Autorité environnementale

Avis délibéré de l'Autorité environnementale sur le renouvellement du viaduc de Marly-le-Roi (78)

n°Ae: 2015-96

Figure 3 : Plan général des travaux (source : dossier)

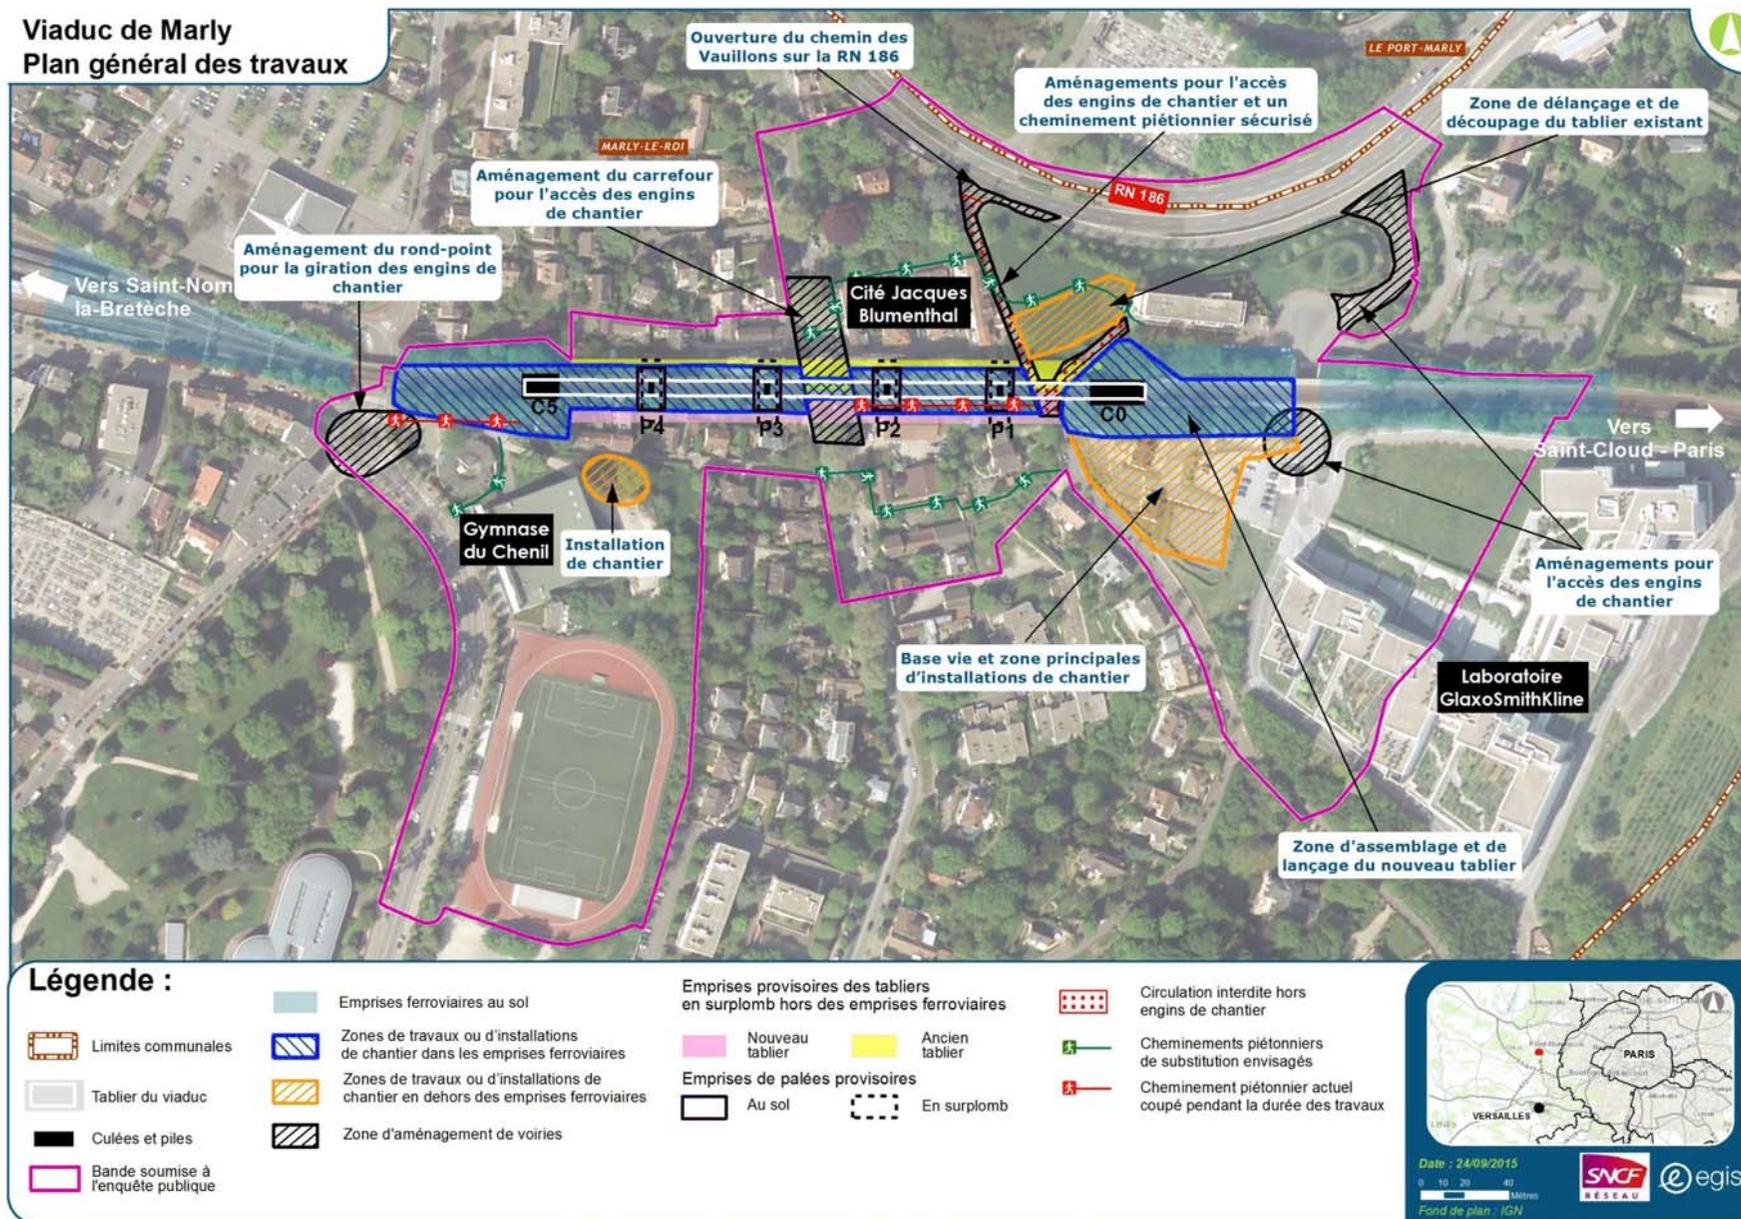
Si le déroulement des opérations est présenté de manière claire et didactique, le dossier détaille peu les caractéristiques du nouveau tablier, en particulier ses différences en termes de dimensions par rapport au tablier existant. Il a été indiqué aux rapporteurs lors de leur visite que le futur tablier serait plus large que le tablier existant, ce que le dossier ne montre pas de manière claire.

L'Ae recommande de compléter le dossier par un schéma détaillé du nouveau tablier, de préciser ses caractéristiques en comparaison avec le tablier existant et d'expliquer la différence de dimensionnement entre les deux tabliers.
